日本電気協会の「原子炉圧力容器に対する供用期間中の破壊靱性の確認方法」及び「フェライト鋼の破壊靱性参照温度 T_0 決定のための試験方法」に係る技術評価の結果について

令和2年9月9日
原子力規制庁

この方針に基づき、また令和元年度の計画²に従い、日本電気協会の「原子炉圧力容器に対する供用期間中の破壊靱性の確認方法」(JEAC4206-2016。以下「破壊靱性の確認方法 2016」という。)及び「フェライト鋼の破壊靱性参照温度 T_0 決定のための試験方法」(JEAC4216-2015。以下「参照温度試験方法 2015」という。)に係る技術評価について、「原子炉圧力容器に対する供用期間中の破壊靱性の確認方法等の技術評価に関する検討チーム」(以下「検討チーム」という。)を設置³し実施した。その結果を報告する。

図 4. 1. 9-1 軸方向継手と周方向継手の溶接残留応力の比較(運転条件負荷後、室温)¹⁶

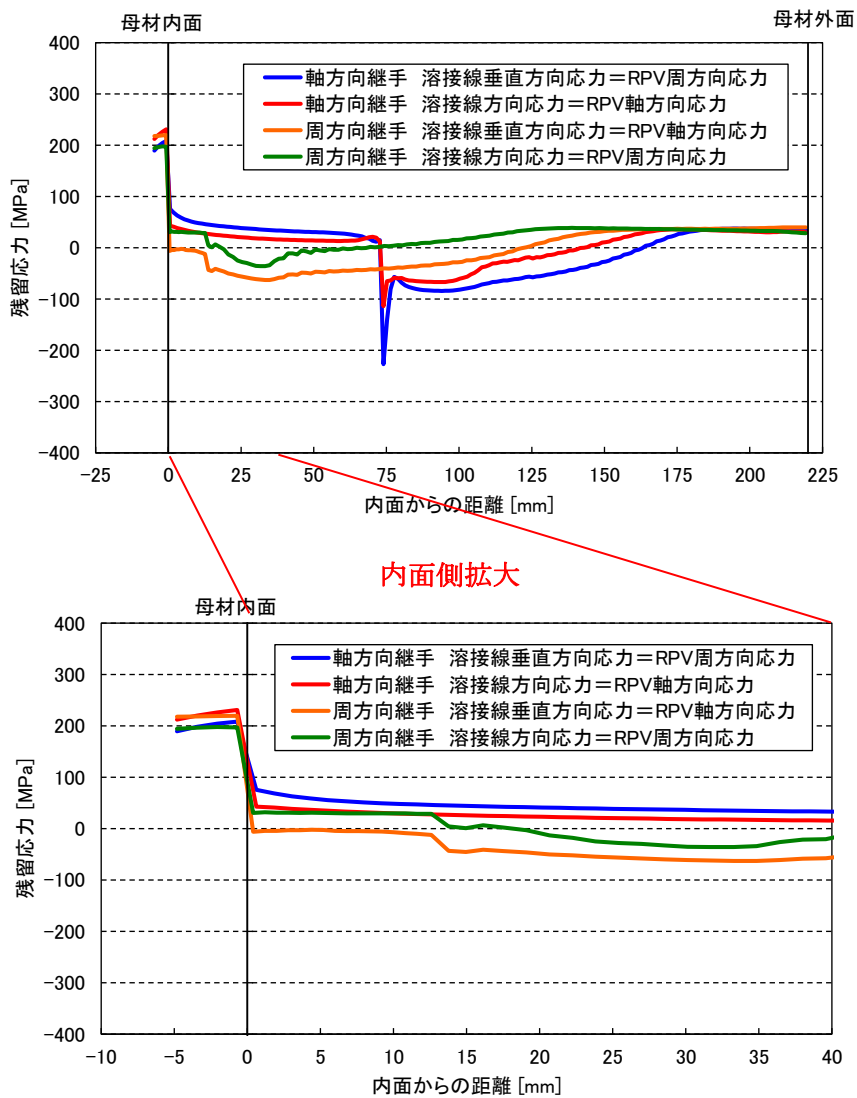
また、内面近傍では周方向の残留応力が高めであるものの、板厚内部ではいずれの応力が高いとはいえないため、最大仮想欠陥からの脆性破壊発生後、板厚内の亀裂の伝播や停止まで評価する詳細評価においては、いずれの方向の欠陥が保守的とはいえないとしている (図 4.1.9-1 参照)。

溶接残留応力の計算結果によれば、内面近傍では周方向の残留応力が高めであるものの、板厚内部ではいずれの応力が高いとはいえないことから、詳細評価における最大仮想欠陥の方向については、溶接残留応力の計算により設定する等の検討が望まれる。

図 4. 1. 11-1 国内 PWR プラントの 32EFPY 時点の破壊靱性遷移曲線の遷移温度 T_{70} の比較⁴³

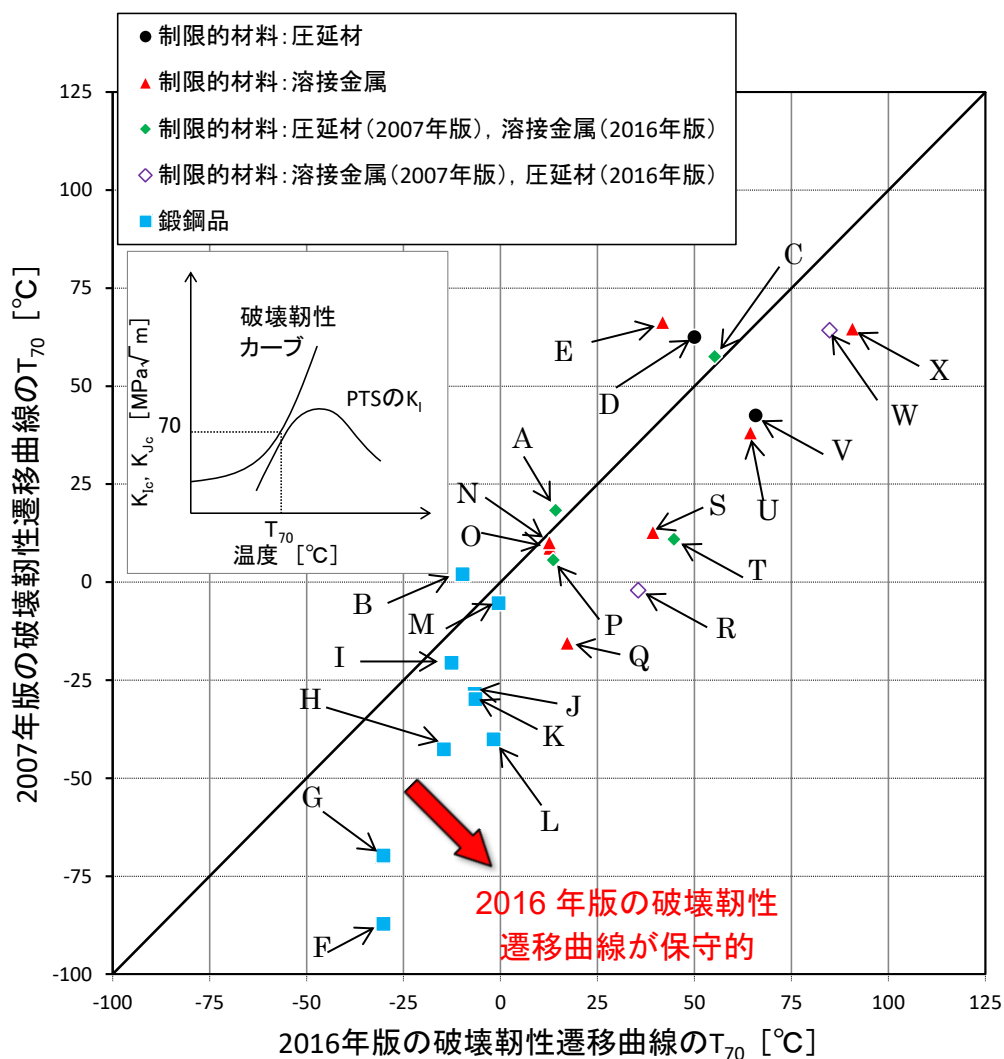
日本電気協会は、 T_0 式の信頼下限を 5% としている事に関し、 K_{Jc} 式から T_0 式への変更に伴う実プラントでの値の変化を比較するために、破壊靱性遷移曲線のうち、PTS 状態遷移曲線 K_I に接する付近の $K_{Jc} = 70 \text{ MPa}\sqrt{\text{m}}$ での遷移温度 T_{70} を比較した。その結果、大部分のプラントで T_{r30} 式による T_{70} の方が高い値となっており、保守的であることを確認しているとしている (図 4.1.11-1 参照)。

しかしながら、図 4.1.11-1 は、5 プラントについては非保守的な評価となっており、非保守的になるものは、圧延材、溶接金属及び鍛鋼品それぞれに存在しており、材質によらないといえる。また、保守的であるとしているデータについても、 K_{Jc} 式から得られる T_{70} に数十度の開きがあるものがある。

図 4. 1. 11-4 $T-T_0$ のマスターカーブ法及び置き換えた正規分布の確率密度分布 ($K_{Jc}=100\text{MPa}\sqrt{\text{m}}$ 、中央値=-0.22°C、 $\mu=2.56^\circ\text{C}$ 、 $\sigma=18.91^\circ\text{C}$)

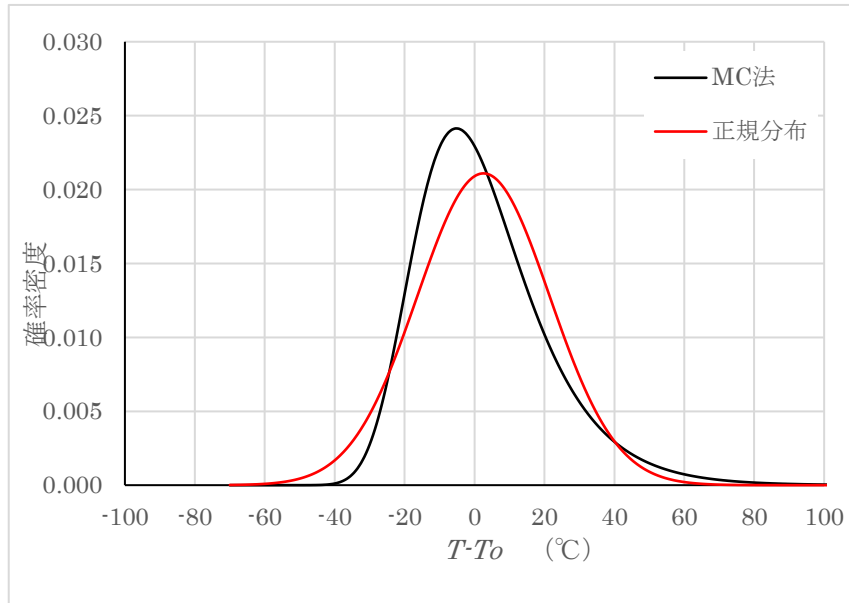
これに関し、 $K_{Jc}=100\text{MPa}\sqrt{\text{m}}$ とした場合のマスターカーブ法とその平均値及び分散を同じとした正規分布の確率密度の比較を図 4. 1. 11-4 に示す。

正規分布とした場合、 2σ に相当する $T-T_0 > \text{約 } 40^\circ\text{C}$ の裾の範囲でマスターカーブ法に比べて確率密度が下回っており、累積確率 (当該部の面積に相当) は正規分布よりもマスターカーブ法の方が大きい。マスターカーブ法の累積確率 0.05 と 0.50 との $T-T_0$ 温度差が正規分布の標準偏差の何倍に相当するか、 K_{Jc} 値を変化させて試算した結果を参考表-1 に示す。温度裕度は約 2σ と求められ、マスターカーブ法の累積確率 0.05 は正規分布の累積確率で 0.0315 (1.86σ) ~ 0.0365 (1.79σ) に相当している。監視試験方法では、 ΔRT_{NDT} 予測値のマージンは 2σ (累積確率 0.0228) としている。 ΔRT_{NDT} 予測値は脆性遷移曲線を右移動する時に使うものであり、ベースになる考え方が異なっているといえる。正規分布の 2σ と同程度のマージンを確保するには、マスターカーブ法の累積確率を 0.05 より小さな値とする必要がある。

ただし、図 4.1.11-4 に示すように、 $T-T_0$ についてのマスターカーブ法の確率密度分布は正側の裾の厚みが正規分布のものよりも大きい特徴があるので、正規分布の片側 5%信頼下限である 1.65σ を適用することの妥当性については検討が望まれる。

図 4.1.11-6(1/2) 中性子照射後破壊靱性データ (圧延材、鍛鋼品、溶接金属) のワイブルプロット⁶⁶

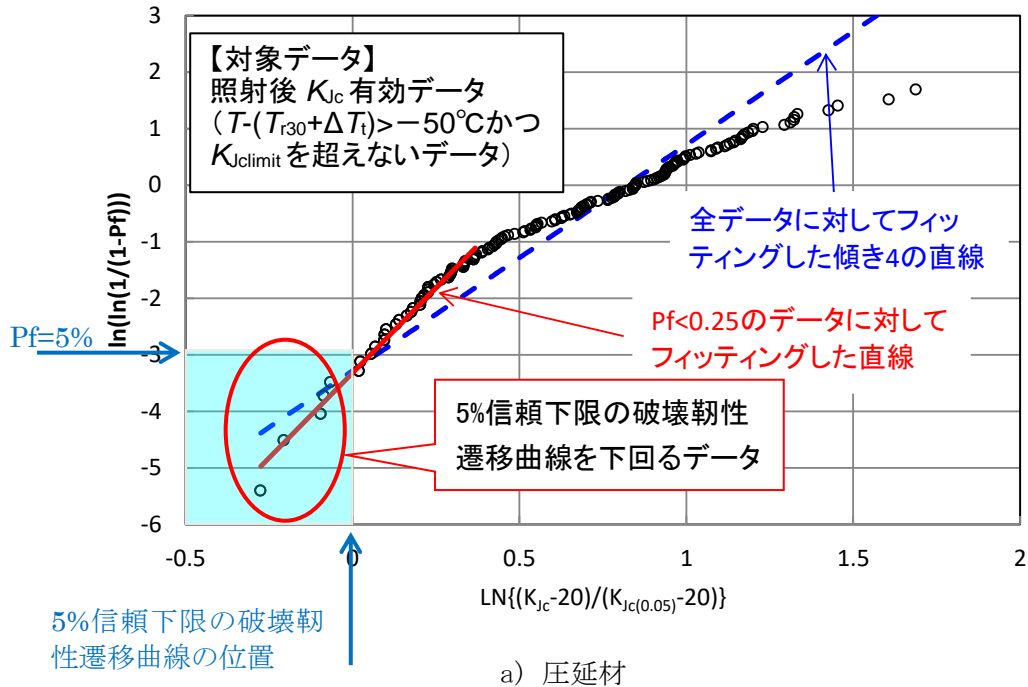
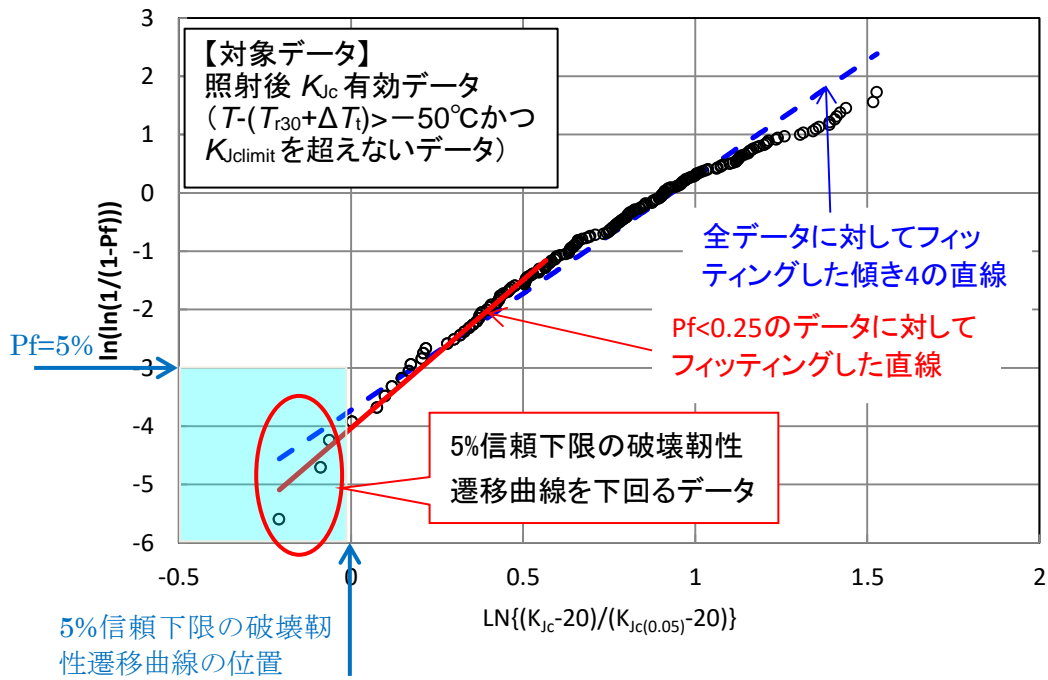
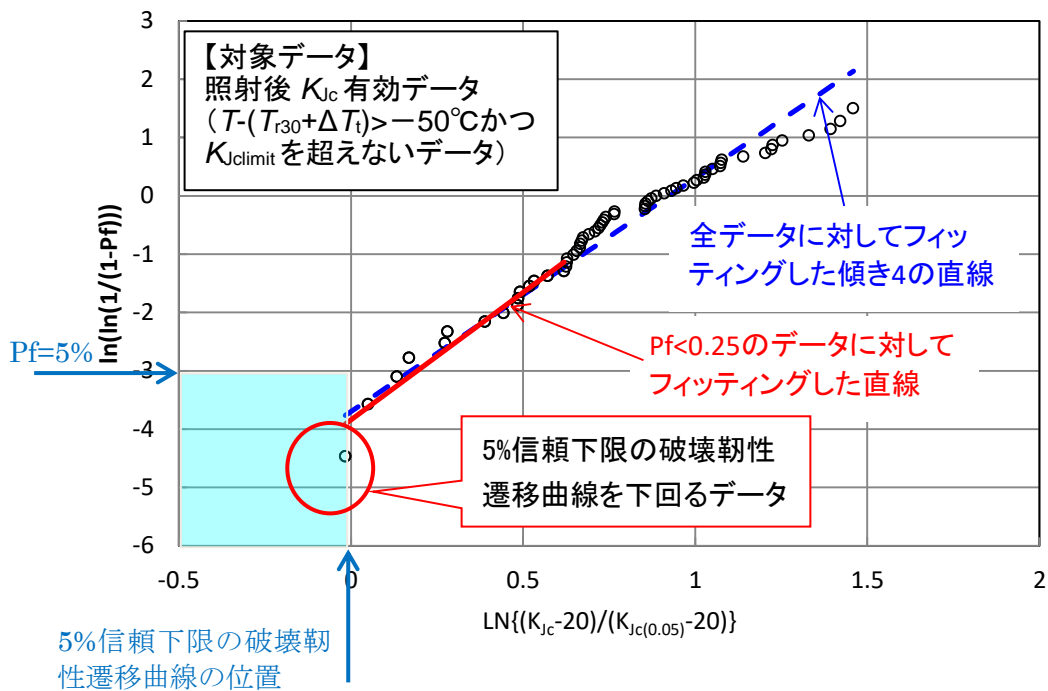
日本電気協会は、破壊靱性値と累積確率の指数を示し、鋼種毎のワイブルプロットからも、現時点で T_{r30} 式の破壊靱性遷移曲線を下回っているデータは、特段適用性に疑義を呈するようなデータではないと評価している (図 4.1.11-6 参照)。

母集団がワイブル分布に従う場合、データは直線状に分布するが、図 4. 1. 11-6 の a) 圧延材のデータは、必ずしも直線上に分布していない。また、データの位置が a) 圧延材と b) 鍛鋼品及び c) 溶接金属では、縦軸で 1 程度のずれがある。これ

は、ワイブル分布の位置パラメータ等に補正されるべき値が存在することを示唆していると考えられる。

なお、図 4. 1. 11-7 に示す横軸 $T-T_{r30}$ の T_{r30} には未照射データ及び照射データの実測値が使用され(9)式に示す Mc 補正はされていないが、 Mc はプラント毎の初期値補正項であるので、 Mc 補正ありの図を参考として示し ΔT_t の妥当性を確認することが望まれる。また、図 4. 1. 11-6 に示す破壊靱性データワイブルプロットは図 4. 1. 11-7 を元としているので、規格改定の際には同様に Mc 補正ありの図を参考として示すことが望まれる。

図 4.2.2-3 単一温度法 (sg1) 及び複数試験温度法 (mlt) による T_0 の評価結果

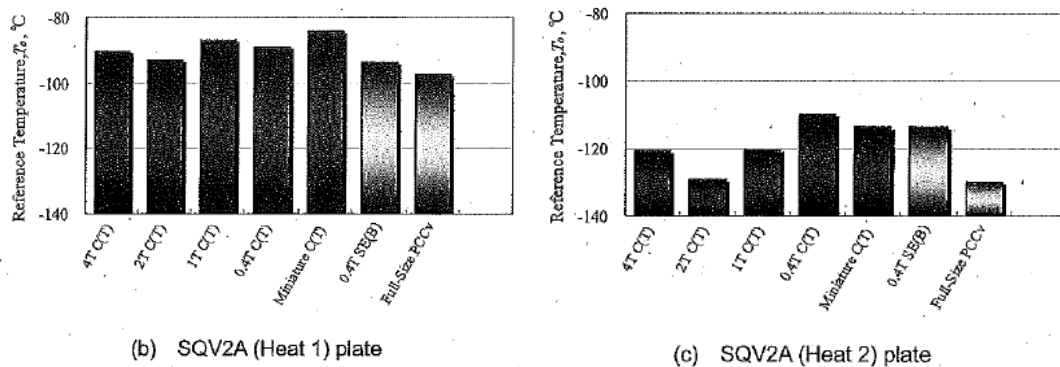
なお、図 4.2.2-1 は鍛鋼品 SFVQ1A 材のデータであり、引用文献⁹⁷によれば、SQV2A (Heat2) 材の 2T-C(T) と 0.4T-C(T) とでは、参照温度 T_0 に約 20°C の差がある (図 4.2.2-3 参照)。

図 4.2.2-4 単一温度法(sgl)及び複数試験温度法(mlt)による T_0 の評価結果

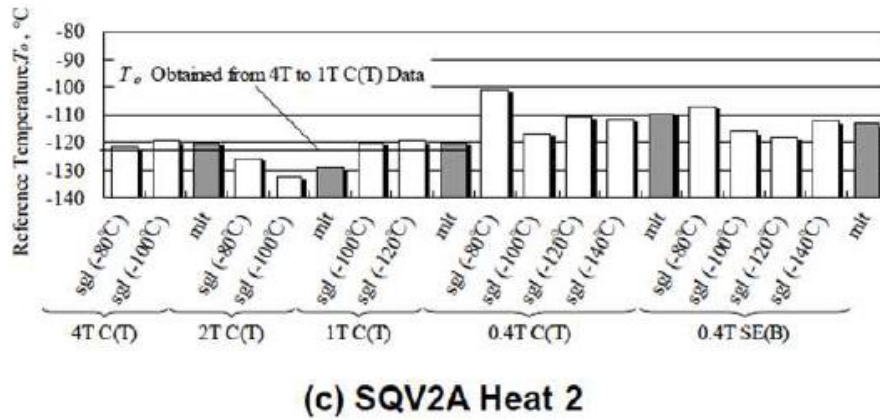
また、文献⁹⁸によれば、各試験片毎の様々な温度での単一試験温度法及び複数試験温度法による結果が示されており、SQV2A (Heat2) 材は 0.4T-C(T) の単一温度法の試験温度 -80°C での T_0 が、他に比較して高い (図 4.2.2-4)。

4.2.2-4 の 0.4T-C(T) に外れ値が観測された SQV2A 材の追加検証を含む更なる調査が必要と考えられる。

図 4.2.2-5 Mini-C(T)試験片を用いた破壊靱性評価ラウンドロビン試験結果¹⁰¹

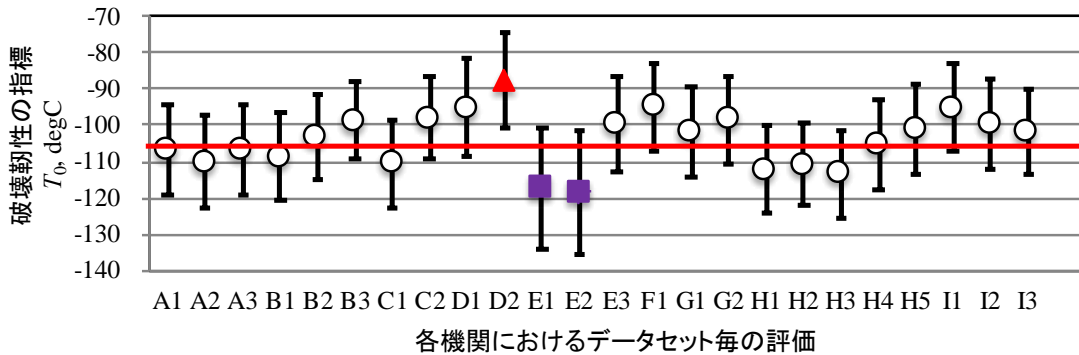
また、Mini-C(T)については、国際ラウンドロビン試験によってその適用性が実証されたとしている（図 4.2.2-5 及び表 4.2.2-2 参照）¹⁰⁰。

図 4.2.2-5 の試験は、試験片の加工を 1 つの機関が行い、これを各機関で評価したものである¹⁰³。したがって、試験を実施する者の技量によるばらつきや試験装置によるばらつきは含まれているが、試験体の加工を複数の機関が行った場合のばらつきは含んでいない。

図 4. 2. 3-2 クリップゲージ取付用切欠き部の詳細を記載した Mini-C(T)試験片形状¹¹⁴

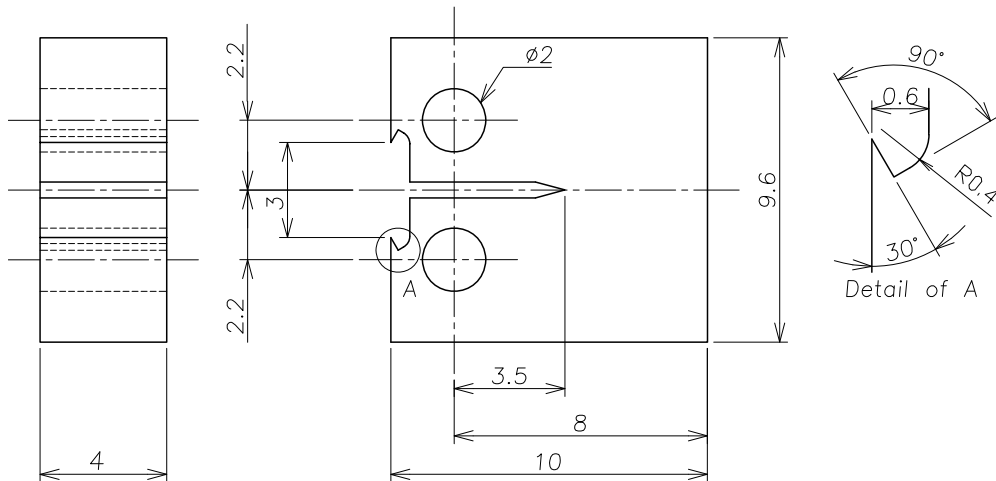
Mini-C(T) は、試験片前面での変位測定を行う必要があることから、変位測定を行う部分にクリップゲージ取付用切欠き部(以下「切欠き部」という。)を機械加工することが必要となる。しかしながら、「図 MCT-3100-3 Mini-C(T) 試験片の寸法及び形状」では、その部分の寸法が示されていない¹¹³。

日本電気協会は、加工の際に用いた切欠き部の詳細寸法(図 4. 2. 3-2 参照)において切欠き部の深さは 0.6 mm(寸法許容差不明)としたとしている。ピン穴と切欠き部の間の寸法は、 0.4 ± 0.22 mm にさらに切欠き部の寸法許容差分を減じた値になる。寸法許容差の上限を考慮すると、切欠き部はピン穴に接近しすぎており、変位の測定に支障を及ぼす可能性がある。

これに関し検討した結果を「添付資料－5 Mini-C(T)のクリップゲージ取付部の形状・寸法に関する解析的検討」に示す。Mini-C(T)に対して対称性を考慮した3次元形状を対象に、寸法公差がない標準モデルと寸法公差の範囲内で切欠き部とピン穴との距離が最短となる下限モデルを用いて弾塑性解析を行った。その結果、下限モデルでは $K_{J(\text{limit})}$ 程度まで負荷したときに切欠き部とピン穴との間及び試験片の側面側に塑性ひずみが生じていた。

図 4.2.11-1 Mini-C(T)と 1T-C(T)の寸法の比 (直線上ノッチの場合)

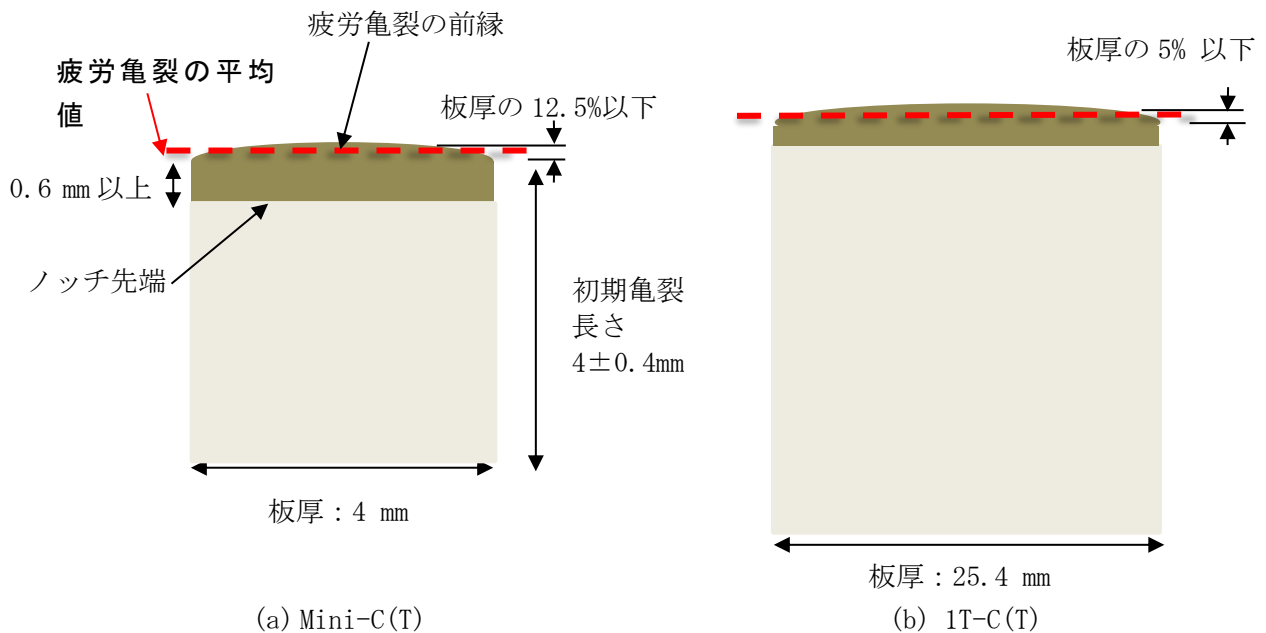
この判定基準(1)の場合、相対的に寸法の小さな試験片、特に Mini-C(T)の場合、 $B=4$ mm に対して B の 5%は 0.2 mm であることから亀裂長さの各測定値と平均値との差の許容値は 0.5 mm (12.5%)、1T-C(T)の場合は 1.27 mm (5%)である (図 4.2.11-1 参照)。

日本電気協会は、「MCT-4340 データの棄却または無効とされる判定基準」(1)の規定について「JEAC4216 が元にした ASTM E1921 の 2008 年版と同一の規定を、特段の追加検討なく JEAC4216 に取り込んだもの」としており、「ASTM E1921 においては、2018 年の改定において試験片厚さのみならずリガメント長さも考慮する新基準 $0.1(b_0 \cdot BN)^{1/2}$ が採用され、0.5mm の絶対値による規定は削除された。これによれば板厚 4mm の

図 4. 2. 12-1 位置母数(固定：最小破壊靱性)の根拠¹⁴²

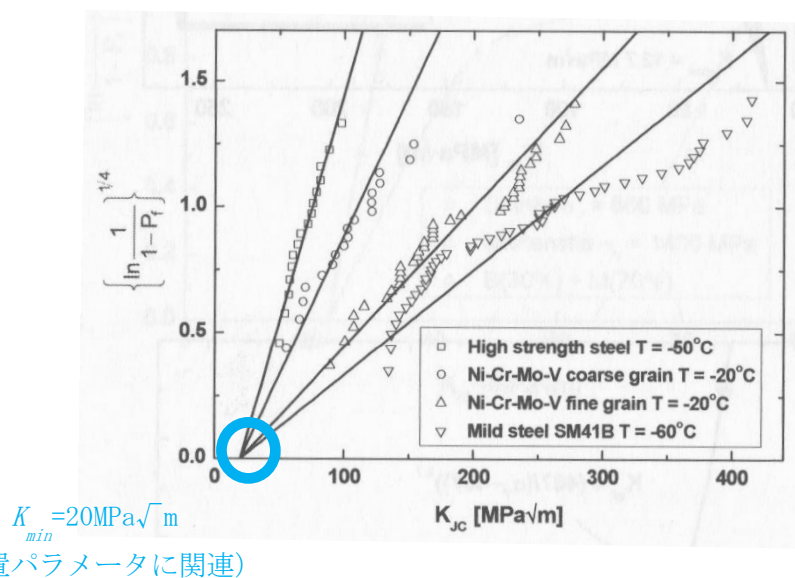
日本電気協会はワイブル分布の位置母数 K_{min} の値について、「実験事実の積み上げに基づき決定」として図4.2.12-1を根拠としている。

図 4. 2. 12-4 鍛鋼品の中性子照射後破壊靱性データのワイブルプロット(材料毎)¹⁴⁷

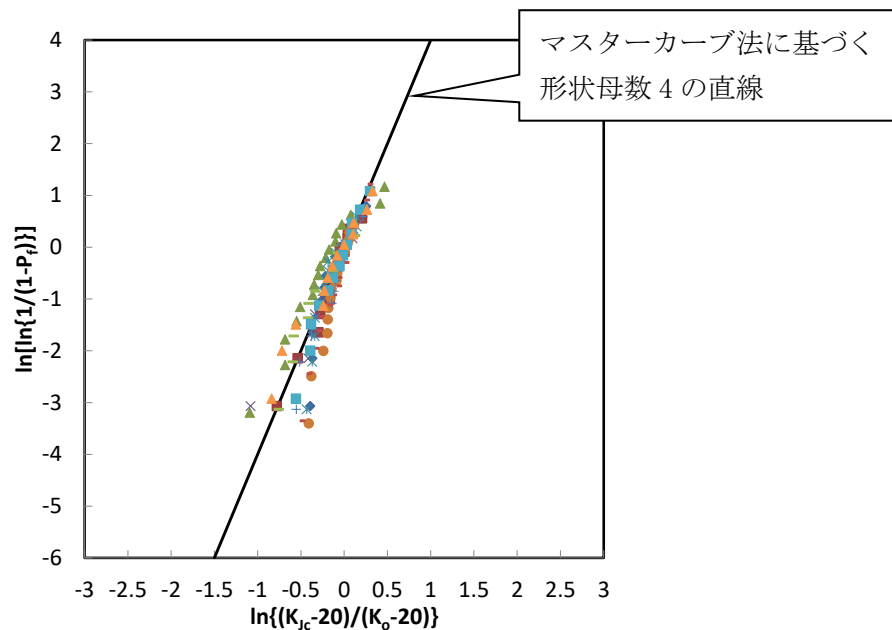
また、国内 PWR プラント監視試験で取得した中性子照射後の破壊靱性データを用いてワイブルプロットした結果を図 4. 2. 12-4 及び図 4. 2. 12-5 に示す。鍛鋼品の材料毎のプロットは、直線ではないものの、概ね形状母数 4 の直線に乗っている。また、全材料のプロットも同様に概ね形状母数 4 の直線に乗っている。なお、圧延材と溶接金属については、データが提示されなかった。

図 4.2.14-1 $K_{Jc(limit)}$ の値と暫定参照温度計算値の関係 (0.5T の場合)

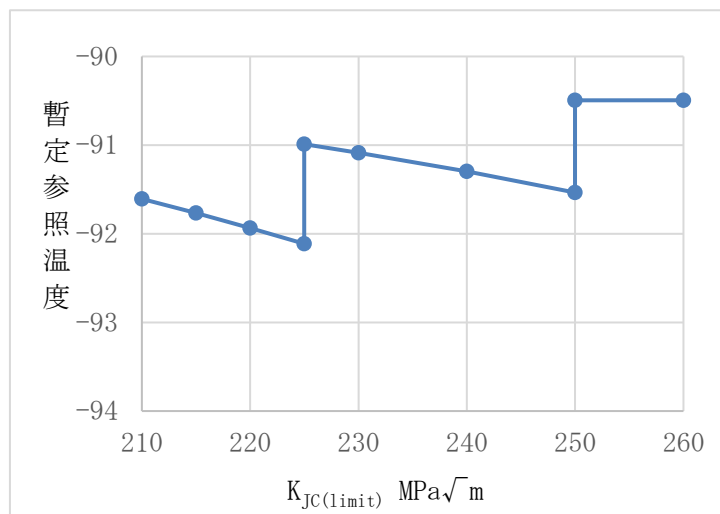
破壊靱性の確認に使用する試料は数が限られる。暫定参照温度については、今後対応の
要否も含めて検討することが望まれる。
